«Жилой район в границах ул. Тимофея Кармацкого - Мельникайте и берега река Тура в г. Тюмени. 3 очередь строительства. Корректировка. Многоквартирный жилой дом ГП-12 с встроенно-пристроенным подземным паркингом. Многоквартирный жилой дом ГП-13 с встроенно-пристроенным паркингом»

РАБОЧАЯ ДОКУМЕНТАЦИЯ

Архитектурные решения. Секция 12.4

26091-12_C4_AR_РД

План подвала

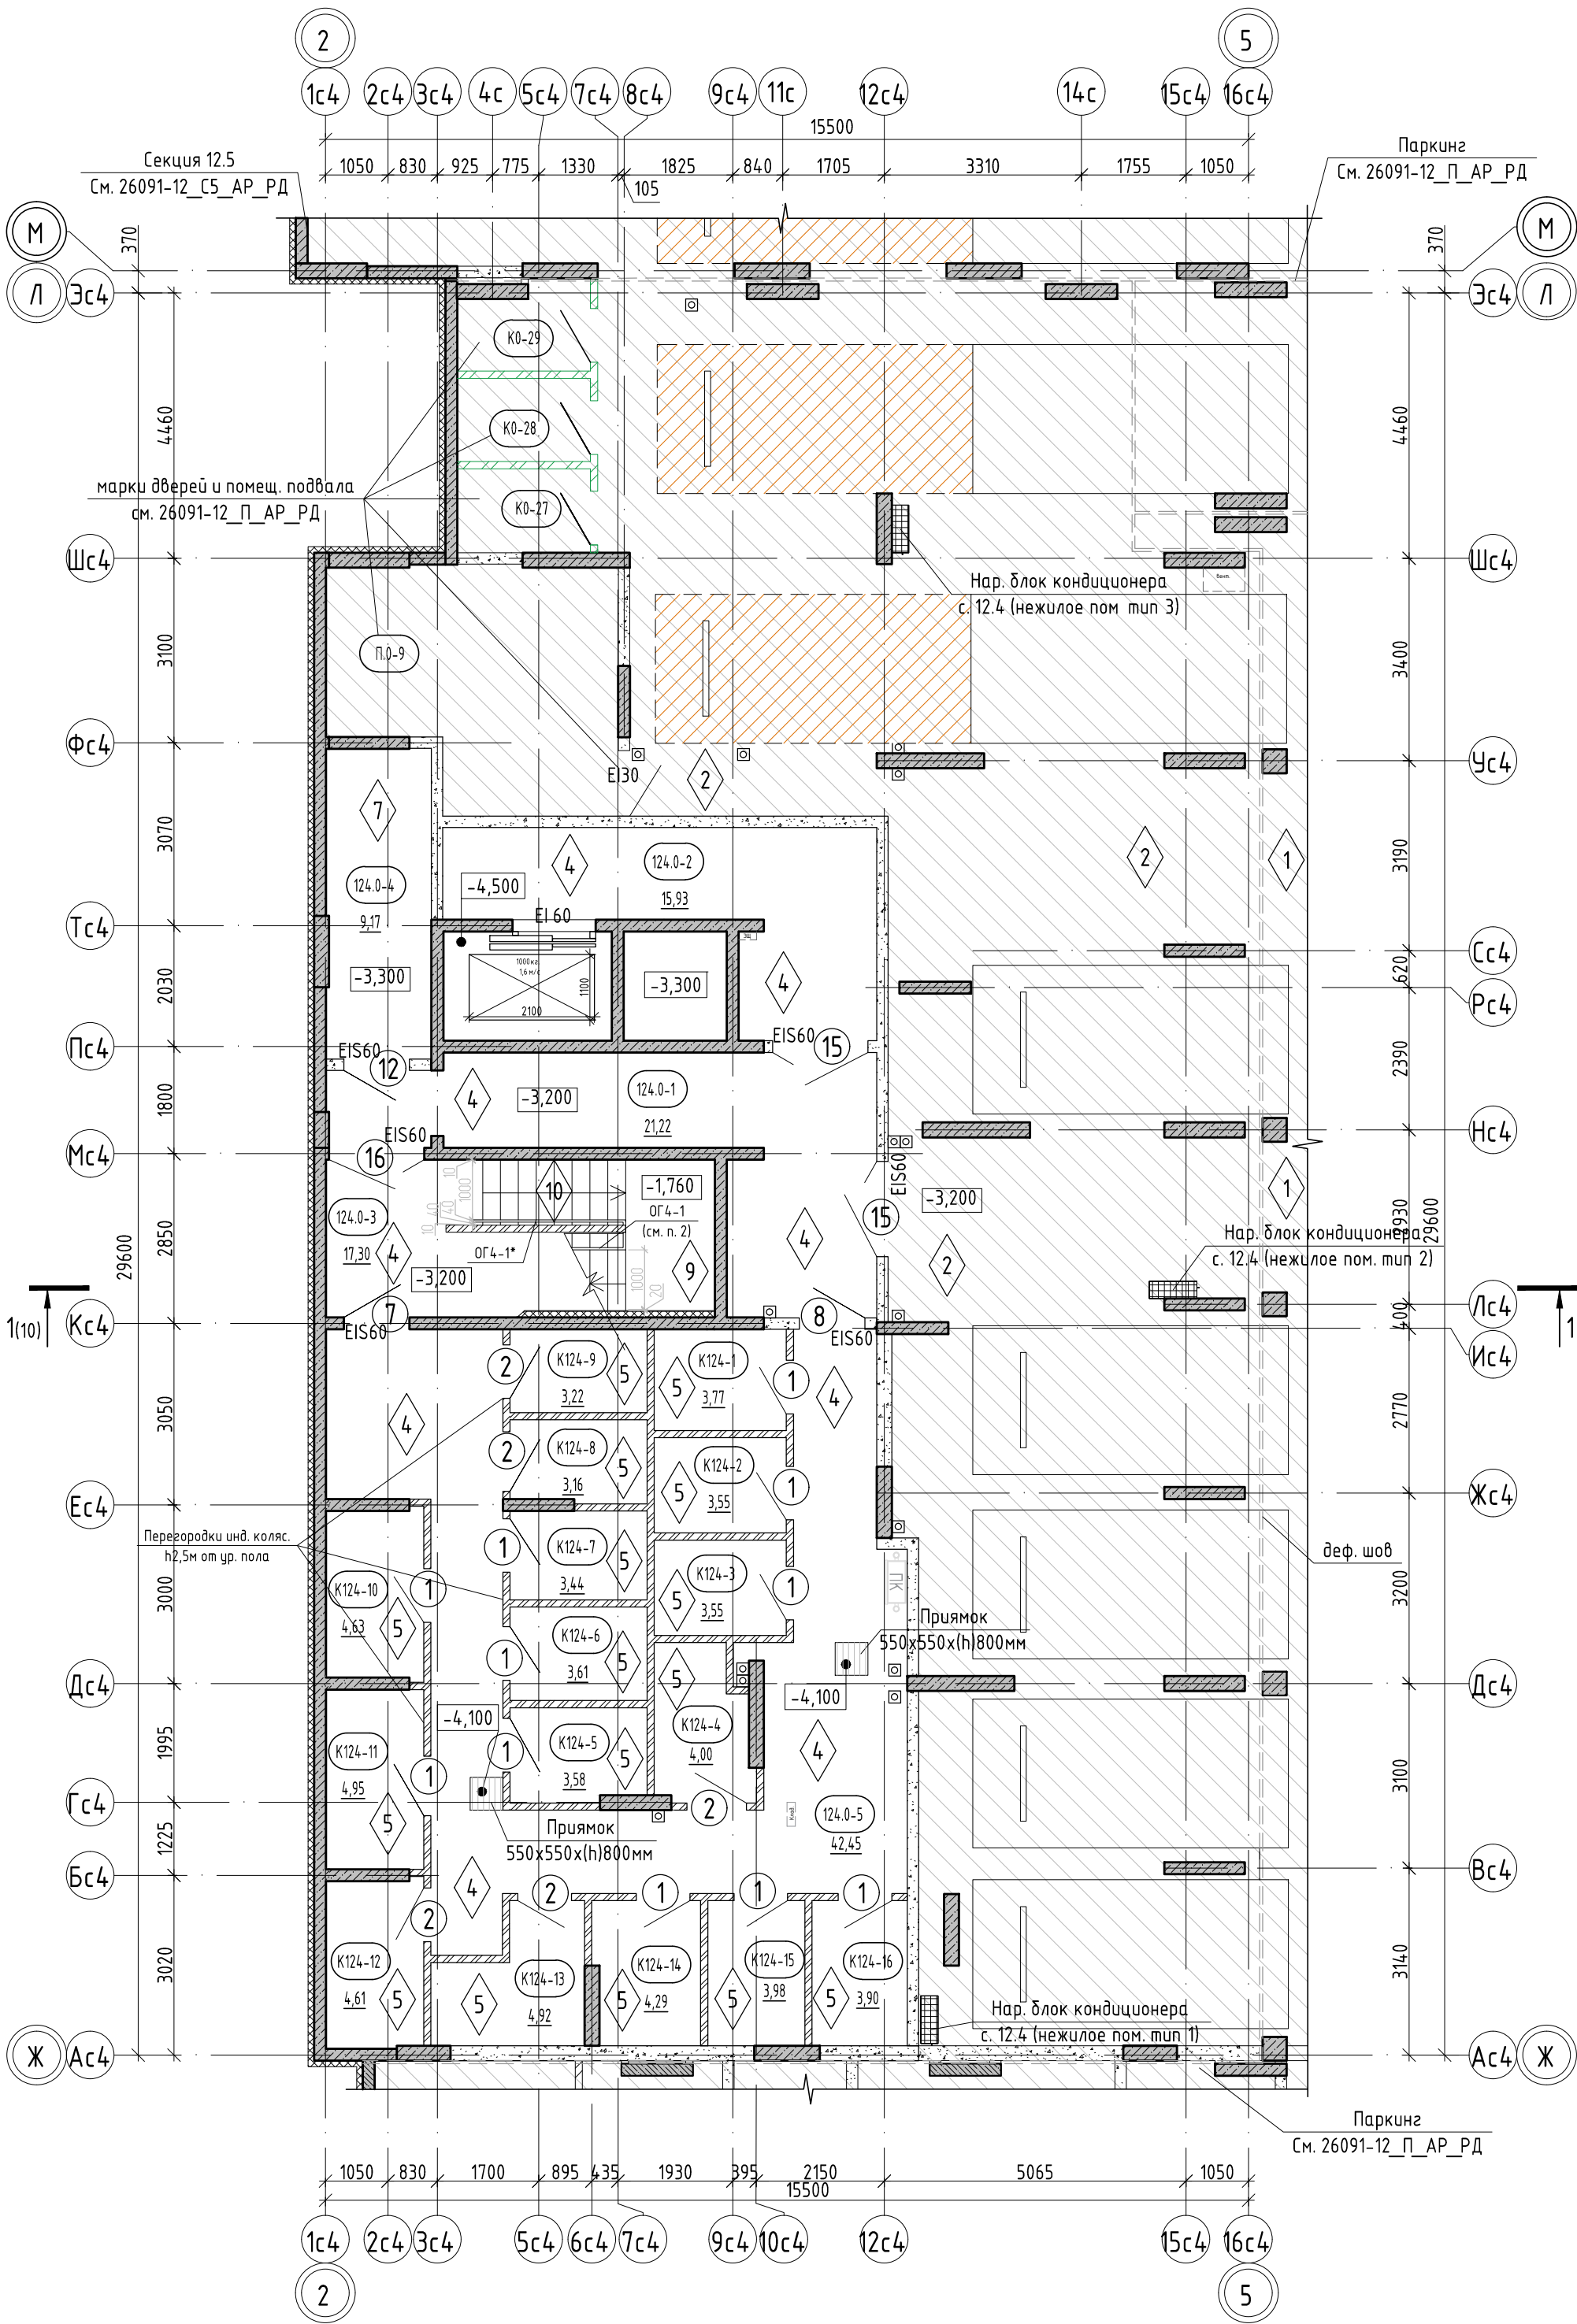
5	17	Откорректированы размеры окон ОК4-1, ОК4-2 (нежилые помещения) в спецификации и на эскизах – в связи с заменой алюминиевого витража на ПВХ окно (появились четверти). Добавлен новый тип окна ОК4-1*		4	
5	18	В ведомости отделки помещений изменена площадь отделки перегородок инд. колясочных и коридоров блока инд. колясочных, в связи с изменением высоты перегородок		3	
5	19	Откорректированы чертежи ОГн4-1, добавлены выноски и размеры пояса из бетонной плитки		4	
5	20	На плане подвала в инд. колясочных исключены вентиляционные решетки (раздел ОВ)		3

9	2-7	Изменена скорость лифтов		3

План 14 этажа

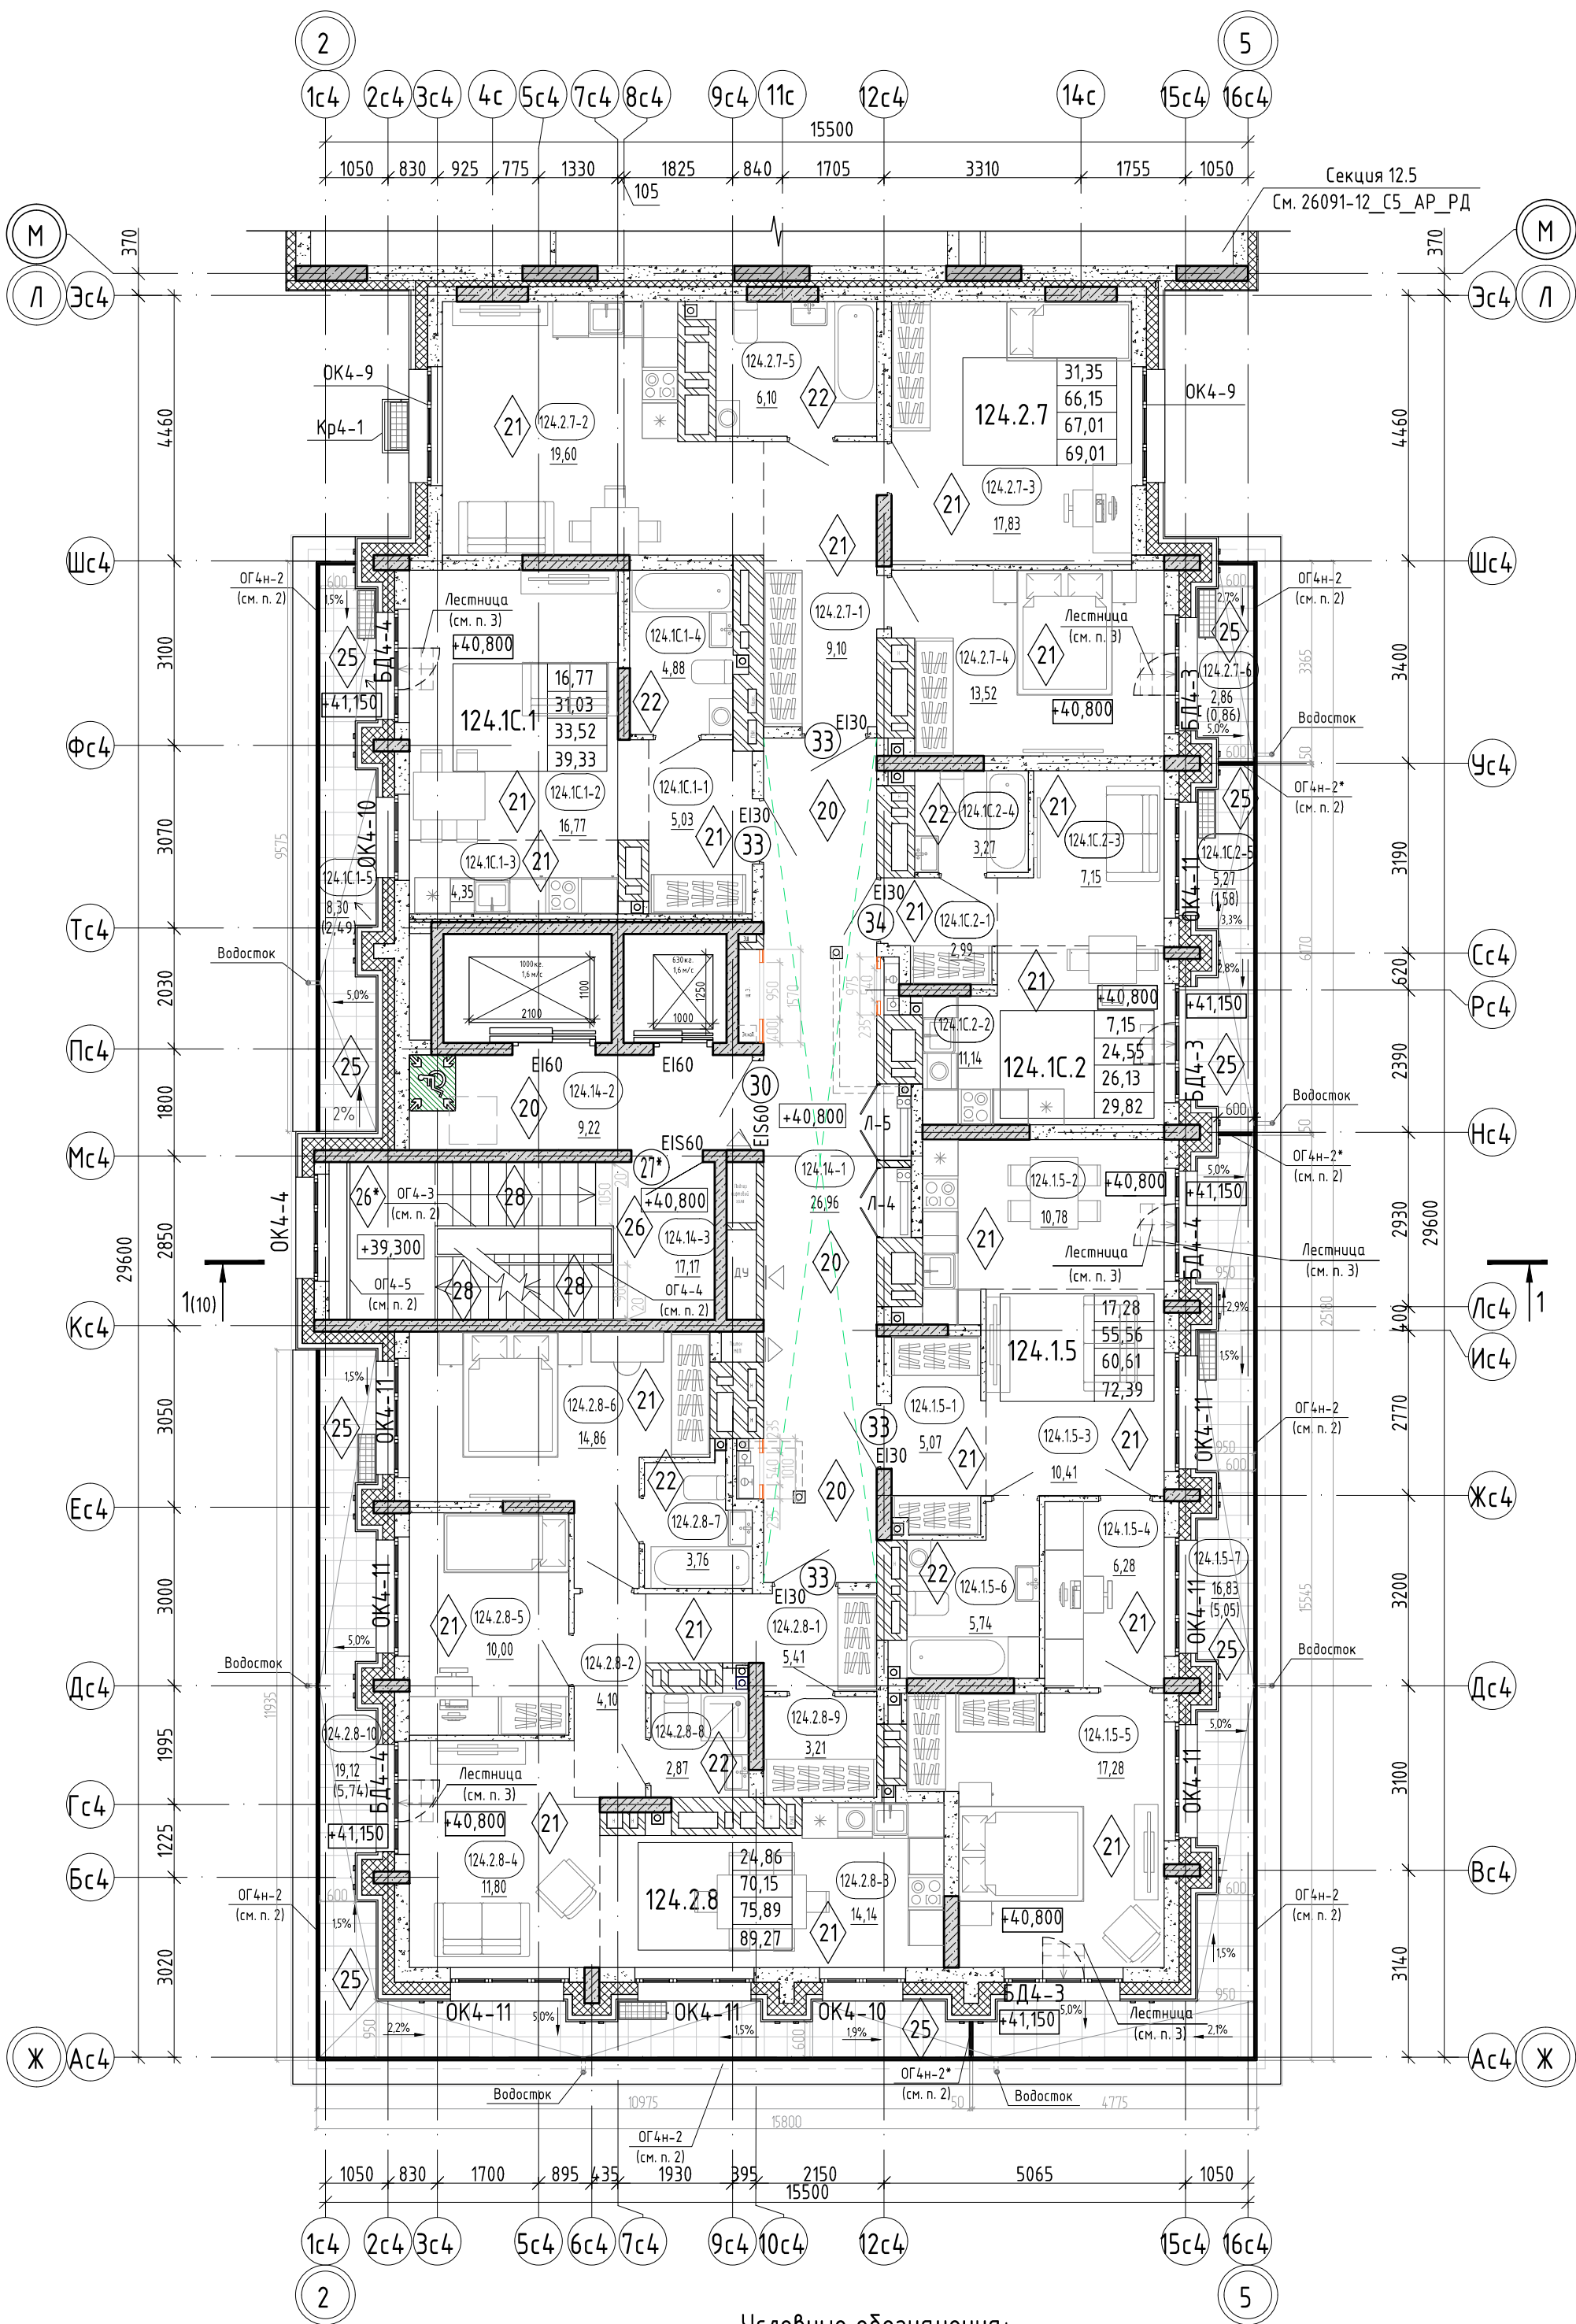
6	7-10	На плане террас 14эт. изменена отм. пола террасы согласно АС. Откорректировано расположение ограждения на парапете при уточнении узлов в АСУ. Также откорректирована на планах кровли. На разрезе 1-1 изм. отм. покрытия террасы 14 эт., по оси 1с4 в ЛК добавлены балки (по КЖ)		4	
6	6, 12, 19	На л. 19 откорректировано ограждение ОГн4-1, добавлены типы ограждений ОГн4-1*, ОГн4-1**, добавлены чертежи, откорректировано примечание п. 5. На л. 6 на плане и на фасаде Л-Ж (л. 12), заменены марки ограждений. На плане 7 эт. добавлена выноска расположения металл. площ. балкона, около ЛК.		4	
6	8	На плане кровли откорректир. перегородки шахт		4	
6	18	В ведомости отделки помещений добавлена отделка – зашивки из ГВЛ в общих коридорах типовых эт. МОП – в нишах эл. щитка и пожарных шкафов		3	
6	19	Откорректированы примечания, исключены фиброцементные панели. На сечении Д.э4-3 откорректирован материал отделки фасада (вместо клинкерного кирпича – бетонные плитки). В спецификации декор. элементов откорректирован цвет Д.э4-3. Откорректированы размеры длины ограждений ОГ4н-2, ОГ4н-2*. Изменен рисунок и высота ограждения ОГ4н-2*. Добавлен новый тип ограждения для металлич. площадки балкона 7 этажа (у окна лестн. клетки)		4

7	6, 7, 10, 11-16, 19	На разрезе 1-1, фасадах, плане 14эт. изменены отметки парапета террас 14 эт. и верха ограждения по узлу АСЧ. Изменились размеры, распол. огражд. террасы на 14 эт. по узлу АСЧ. Изменились отм. террас, высота ограждения ОГ2-7, ОГ2-7*		4	
7	18	Откорректированы слои полов 17, 18, 21, 21**, 22		4

План кровли на отметке +44,760

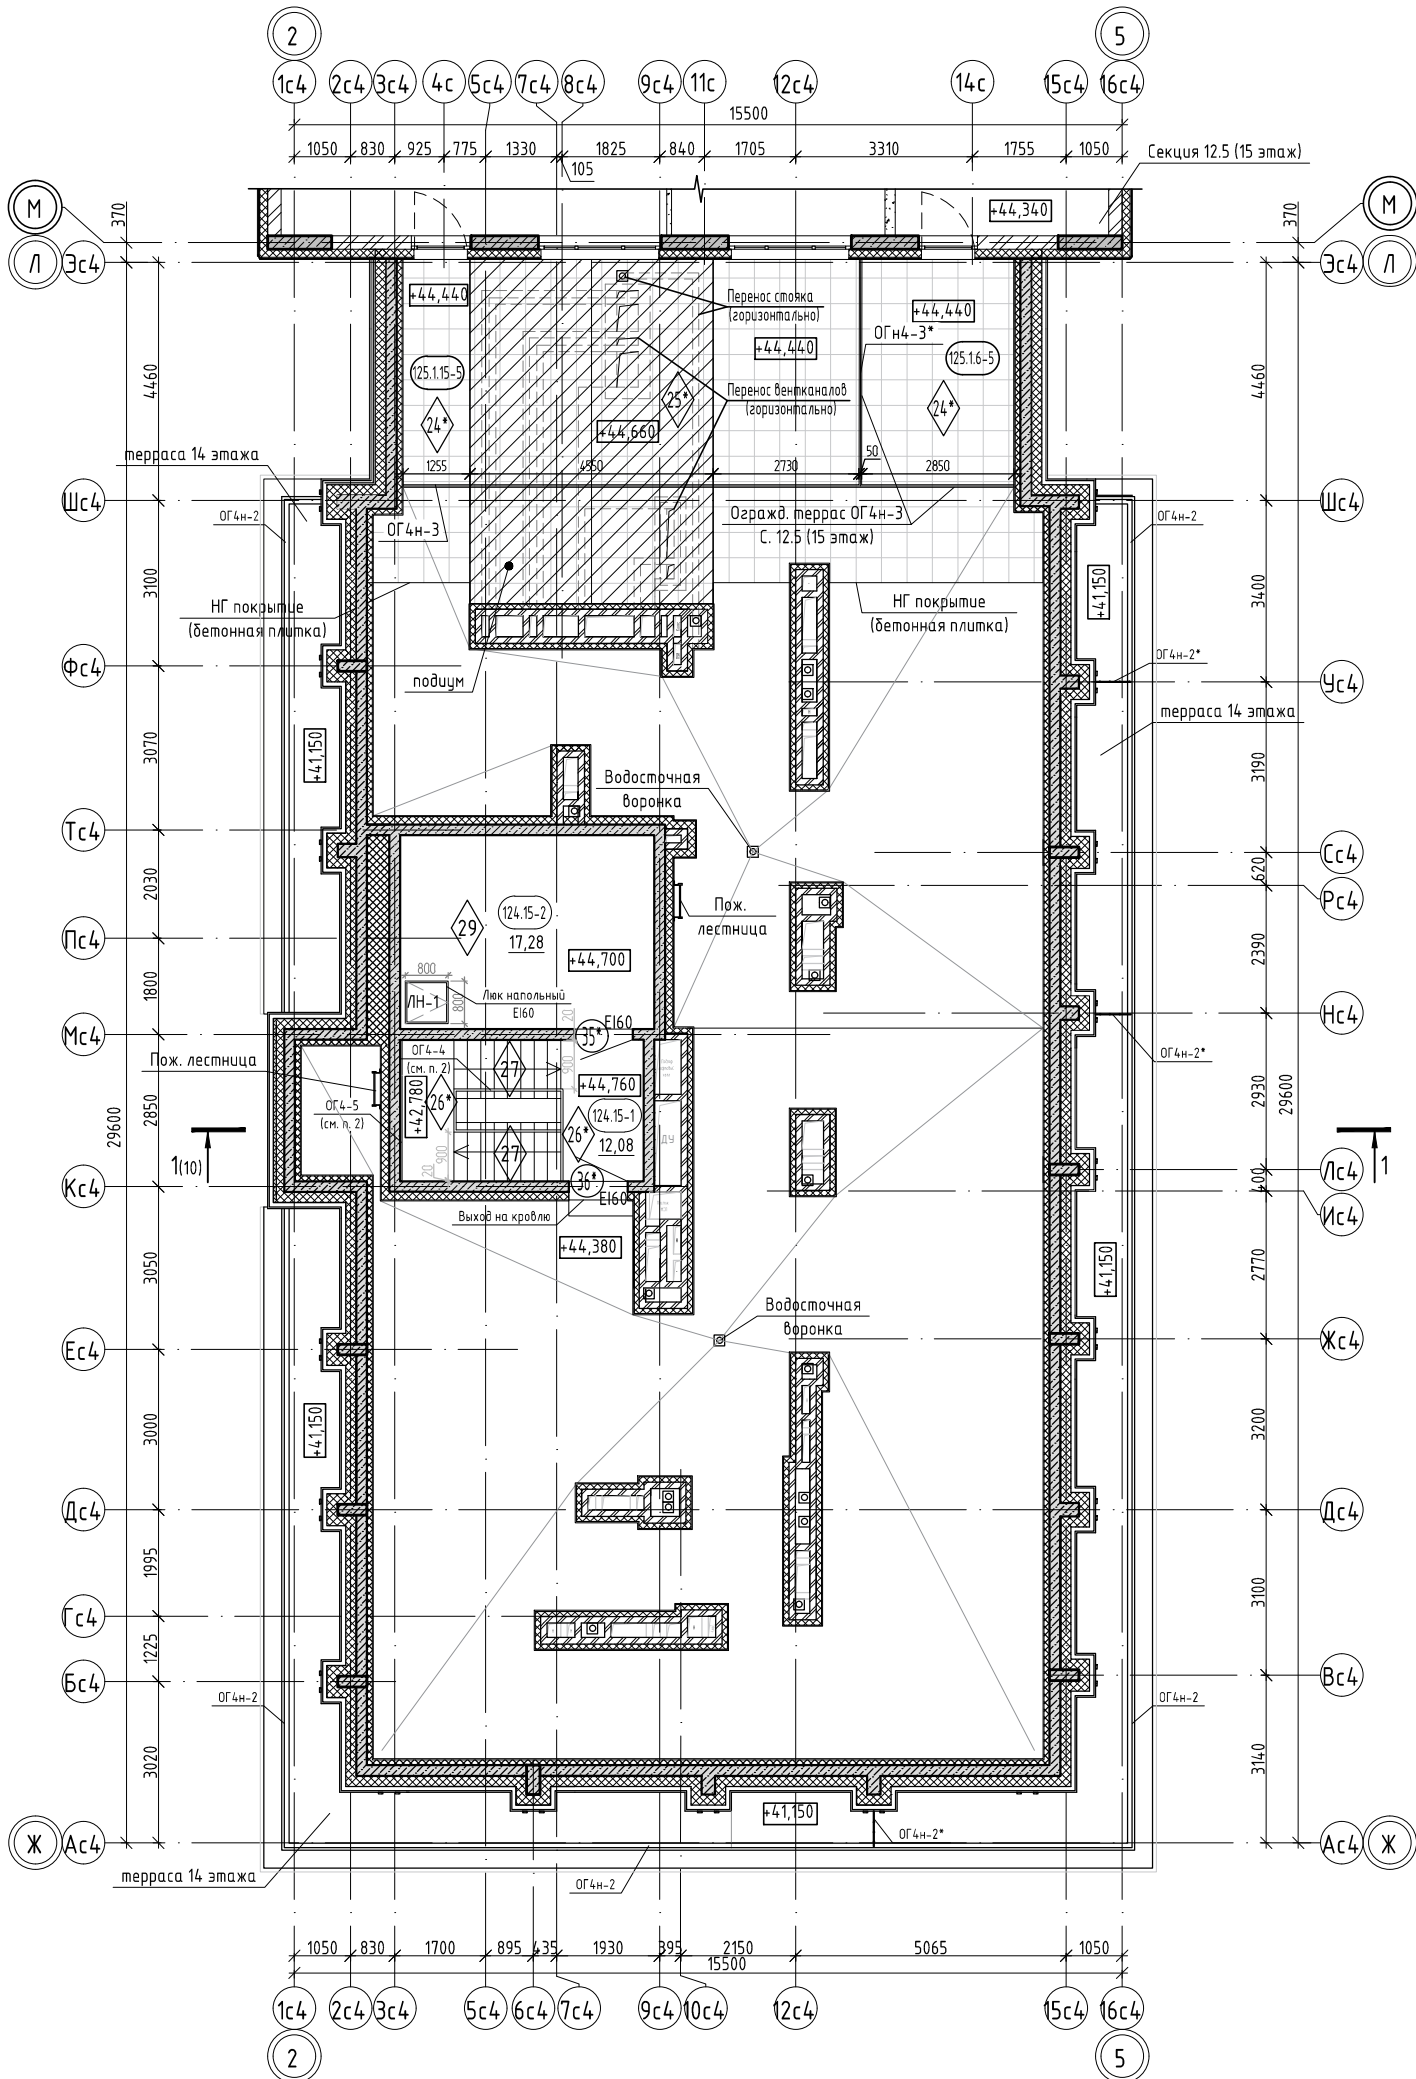
Разрешение		Обозначение	26091-12_С4_АР_РД		
0003-25		Наименование объекта строительства	Жилой район в границах ул. Тимофея Кармацкого - Мельникайте и берега река Тура в г. Тюмени. 3 очередь строительства. Корректировка. Многоквартирный жилой дом ГП-12 с встроенно-пристроенным подземным паркингом. Многоквартирный жилой дом ГП-13 с встроенно-пристроенным паркингом		
Изм.	Лист	Содержание изменения		Код	Примечание
		26091-12_С4_АР_РД			
7	3, 4, 17, 19	Изменены витраж В4-2, В4-2*, В4-3, В4-6, В4-9, В4-10 на планах, фасадах, спецификации. В окнах ОКЗ-1, ОКЗ-1* добавлены открыв. створки. Изменены козырьки К4-1, К4-2, добавлен козырек К4-1*		7	
7	8, 9, 10	На сечениях а-а, б-б откорректированы слои покрытия, согласно АСЧ. На плане кровли изменены отм. покрытия террас по АС, разуклонка. На л. 10 добавлен флажок покрытия террасы 4 На плане кровли исключены зонты над шахтами, дана ссылка на альбомы АС и ОВ		4
